Bestemmingsplan Westrand in Sint Pancras

Reactienota in het kader van de terinzagelegging van het ontwerp bestemmingsplan Westrand in Sint Pancras

Vastgesteld door Burgemeester en wethouders d.d. 12 juli 2022 /
aanvulling 23 augustus 2022

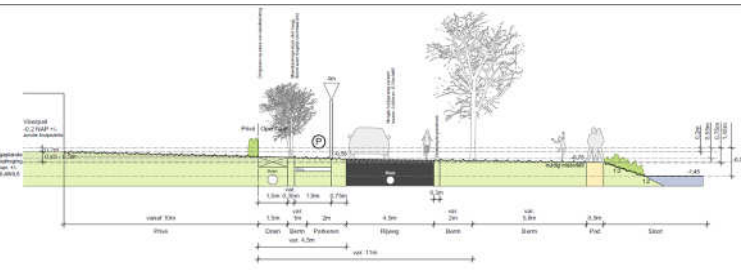
Bestaand opstallen Bestaande opstallen van indiener staan grijs ingetekend. Door de gemeente is aangegeven dat deze opstallen staan mogen blijven, maar indiener ziet dit graag opgenomen in het bestemmingsplan.	In het bestemmingsplan Sint Pancras 2012 is het perceel 4046 bestemd voor de woonfunctie. Er zijn bijgebouwen, zoals de bestaande bebouwing, toegestaan. Met het bestemmingsplan Westrand in Sint Pancras wordt het mogelijk om, binnen het aangegeven bouwvlak, een woning te bouwen. De bestaande bebouwing mag blijven staan. Dit betekent wel dat de woning niet gebouwd kan worden. De keuze ligt bij de eigenaar van het perceel. Juridisch is dit geregeld in artikel 16 Overgangsrecht.	Geen
Nadere toelichting zienswijze Indiener behoudt zich het recht voor om de zienswijze mondeling of schriftelijk nog nader toe te lichten.	Er is geen aanvulling ontvangen.	Geen
Kadastrale splitsing perceel Indiener geeft aan dat de kadastrale grens van de nieuwe woonlocatie niet goed is ingetekend. Er heeft namelijk nog geen kadastrale uitmeting plaatsgevonden en de grens loopt nu midden door een gebouw. Indiener wil dat de nu aangegeven grens als fictief wordt aangemerkt.	De splitsing zoals die is opgenomen in het bestemmingsplan Westrand in Sint Pancras is afgeleid uit het vastgestelde Stedenbouwkundig – Beeldkwaliteitsplan Westrand Sint Pancras (BKP). De juridische splitsing van een perceel is niet afhankelijk van de plangrens van het bestemmingsplan. Het bestemmingsplan regelt alleen de ruimtelijk relevante zoals gebruiks- en bouwmogelijkheden van gronden. Wel is het zo dat de kadastrale splitsing gevolgen kan hebben voor de exploitatiebijdrage. <i>Herziening is wel mogelijk, maar maakt dan onderdeel uit van het omgevingsplan (dit hangt samen met de inwerkingtreding van de Omgevingswet).</i>	Geen

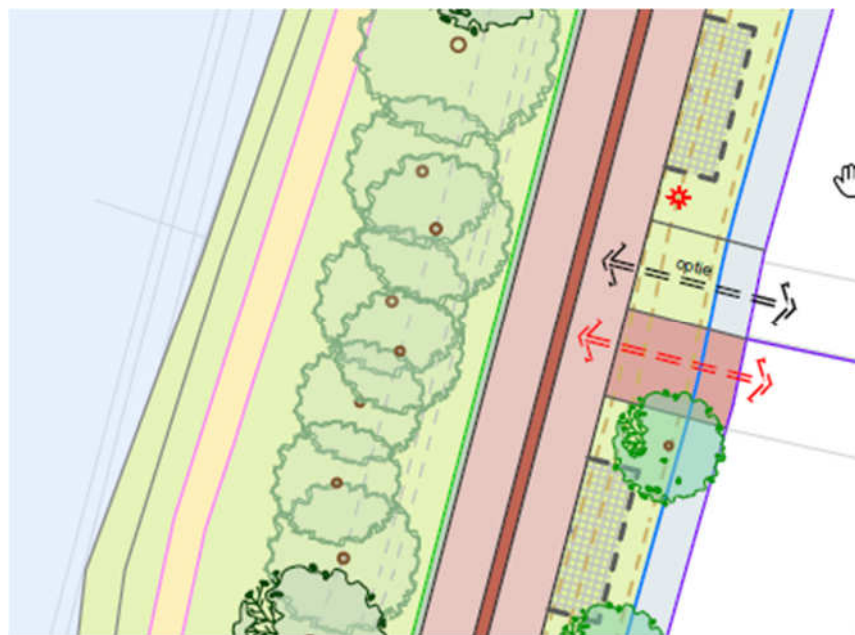
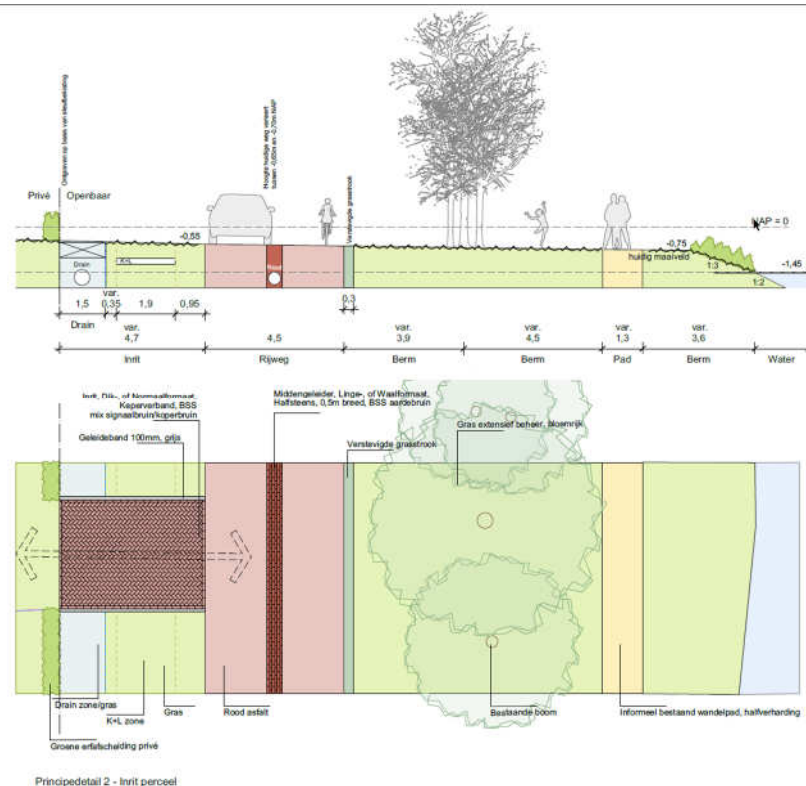
De kwalitatieve aspecten zijn vastgelegd in het BKP. Een bouwaanvraag wordt op grond van de Wet algemene bepalingen omgevingsrecht getoetst aan zowel het bestemmingsplan als aan de welstandnota. In combinatie met en in aanvulling op elkaar worden kwaliteiten en ambities gewaarborgd.	
<i>Toelichting, P.34, 3.10.2 Parkeerbalans</i> Door indiener worden vraagtekens gezet bij de manier waarop het parkeren op het eigen terrein is geregeld. Met name al het gaat om het volgende: a. Wat te doen met het parkeren van een groot aantal bezoekers per woning. Moet dit op het eigen perceel worden opgevangen? b. Dient elk perceel 2,2 parkeerplaatsen op eigen terrein te realiseren? c. Hoe wordt omgegaan met het parkeren langs de openbare weg en de verkeersveiligheid hiervan? d. Hoe wordt omgegaan met laden en lossen op eigen terrein? En dan specifiek met bezorgdiensten, vuilophaaldienst enz, mede in relatie tot de verkeersveiligheid. e. Hoe wordt omgegaan met parkeren op de inrit, vóór de poort en het rommelige beeld dat hierdoor kan ontstaan? f. Hoe wordt omgegaan met de fietsveiligheid en het feit dat er langdurig op de openbare weg geparkeerd mag worden? Mede gezien het feit dat het inrichtingsplan geen rekening houdt met het parkeren in openbaar gebied. g. Gezien de zorgen onder a tot en met f kan dan ook geen sprake zijn van een goede parkeerbalans en een uitvoerbaar plan.	aa. Op grond van het geldende parkeerbeleid moet er per vrijstaande woning 2 parkeerplaatsen op het eigen erf worden aangelegd. In het inrichtingsplan voor de openbare ruimte is rekening gehouden met het parkeren in het openbaar gebied. Hiermee wordt bedoeld dat langs de Gedempte Veert geparkeerd kan worden op openbare parkeerplekken. Rekening is gehouden met 0,1 openbare plekken per toe te voegen nieuwe woning. Grote hoeveelheden bezoeker per woning zijn incidenten, alsdan kan geparkeerd worden op openbare parkeerplaatsen. bb. Voor vrijstaande woningen moeten er 2 parkeerplaatsen op het eigen erf aangelegd worden. cc. Het parkeren langs de openbare weg en de verkeersveiligheid is in ruimtelijke, planologisch zin niet relevant in het kader van dit bestemmingsplan. Het inrichtingsplan voor de openbare ruimte maakt parkeren langs de Gedempte Veert mogelijk. In het ontwerp van de openbare ruimte is rekening gehouden met de verkeersveiligheid door de Gedempte Veert in te richten als een fietsstraat waarbij de auto te gast is. De fietsstraat gaan uit van en breedte van 4,5 meter met een verstevigde grasstrook van 0,3 meter. Tevens zijn er drietal stroken opgenomen waarbij de weg een breedte krijgt van 6 meter. De parkeervakken met voldoende maat zijn herkenbaar naast de rijbaan gesitueerd. De nieuwe situatie voldoet aan de landelijke richtlijnen van het CROW. Op grond van de wegenverkeerswetgeving mag er niet hinderlijk en/of gevaarlijk geparkeerd worden. dd. De regeling voor laden en lossen ziet op structurele activiteiten, zoals bijvoorbeeld bij winkels. Kortdurend en incidenteel mag op de weg geparkeerd worden om te laden en lossen door bijvoorbeeld pakketbezorgers zoals dat gebruikelijk is in een woonbuurt. Mogelijkheid is om tijdelijk op de inritten tot de percelen te parkeren of op een parkeerplek in het openbaar gebied. Ook laden en lossen moet voldoen aan de geldende wegenverkeerswetgeving op dit vlak. ee. Het parkeren op de inrit, vóór de poort is in ruimtelijke, planologisch zin niet relevant in het kader van dit bestemmingsplan. Het strekt te ver om, in het kader van het voorkomen van een rommelig straatbeeld, eigenaren van percelen aan de Gedempte Veert te verplichten om achter de poort te parkeren. Uitgangspunt is wel dat het parkeren plaats vindt	Geen

- op eigen erf en moet voldoen aan de geldende wegenverkeerswetgeving met betrekking tot parkeren
- ff. De fietsveiligheid en het feit dat er langdurig op de openbare weg geparkeerd kan worden is in ruimtelijke, planologisch zin niet relevant in het kader van dit bestemmingsplan. Door de Gedempte Veert in te richten als een woonstraat waar de auto te gast is en langzaam wordt gereden. Overwegend zijn de parkeerplaatsen (2) op eigen erf gerealiseerd en met maar enkele langspaarkeerplaatsen overzichtelijk gesitueerd naast de rijbaan in openbaar gebied. Het ontwerp voldoet aan de richtlijnen van het CROW en is daarmee voldoende verkeersveilig.

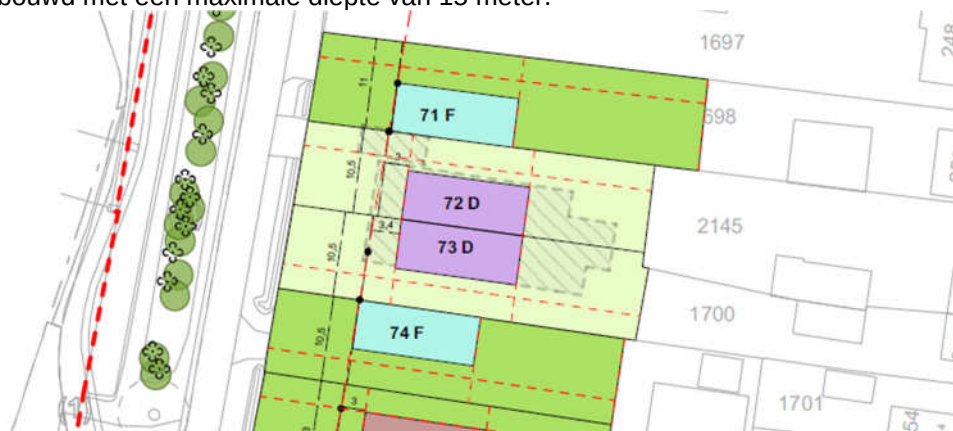
Ad 12 Kavel 74F Westrand Benedenweg 18 in Sint Pancras		
Ingekomen reactie	Gemeentelijk commentaar	Aanpassingen plan
In artikel 3.1 staat de omschrijving tuin groen ingetekend in de plattegronden. Dit artikel is in conflict met de artikelen 2 en 3 van bijlage II Besluit omgevingsrecht. Alle bouwwerken direct aan het hoofdgebouw zijn ontzegt. Er is sprake van een smal perceel met de wens om aan de zijgevel van de te bouwen woning het trapportaal 800 mm naar buiten plaatsen zodat de woning beter te gebruiken en in te delen	De stedenbouwkundige uitgangspunten voor de Westrand zijn vastgelegd in het Stedenbouwkundig – Beeldkwaliteitsplan Westrand Sint Pancras (BKP). Dit BKP is op 29 januari 2019 door de gemeenteraad van Langedijk vastgesteld. Het bestemmingsplan is een ruimtelijke uitwerking van het BKP. Als het BKP daarvoor de ruimte biedt, is er ruimte voor maatwerk in de bestemmingsregels opgenomen. Het gaat hier om kavel 74 uit het BKP. Met de eigenaren van kavel 74 is op 29 november 2017 een gesprek gevoerd. Daarin is uitgelegd dat de kavel een breedte heeft van 10,5 meter (zie tekening). Kijkend naar de stedenbouwkundige uitgangspunten (spelregels bouwvlak, blz. 16 BKP) is er een mogelijkheid tot een type D of een type F woning.	Geen

De keuze werd bepaald door de naast gesitueerde kavels 72-73 beide in eigendom van één eigenaar. De eigenaar van Kavel 72-73 had de keuze voor een type D (realiseren op eigen gronden, of op een gedeelde erfgrans aan beide zijde van hun kavels met kavel 71 en met kavel 74) of samenvoegen van de beide percelen met een grote woning type B.

In maart 2018 is in gesprek aangegeven dat kavel 72-73 kiest voor een type D rooilijn ca. 13 meter, dit is verwerkt op de tekening. Eind maart is in gesprek aangegeven dat kavel 74 kijkend naar de stedenbouwkundige uitgangspunten en de keuze van de eigenaar van kavel 72-73 bepaald is op een type F. Eigenaren kavel 74 geven aan te kiezen voor een situering aan de noordzijde, dit is verwerkt op tekening.

Type F gaat uit van een kavelbreedte tussen de 9-12 meter, met een woningbreedte van max. 6 meter die aan een zijde van de erfgrans dient te worden gebouwd met een maximale diepte van 15 meter.
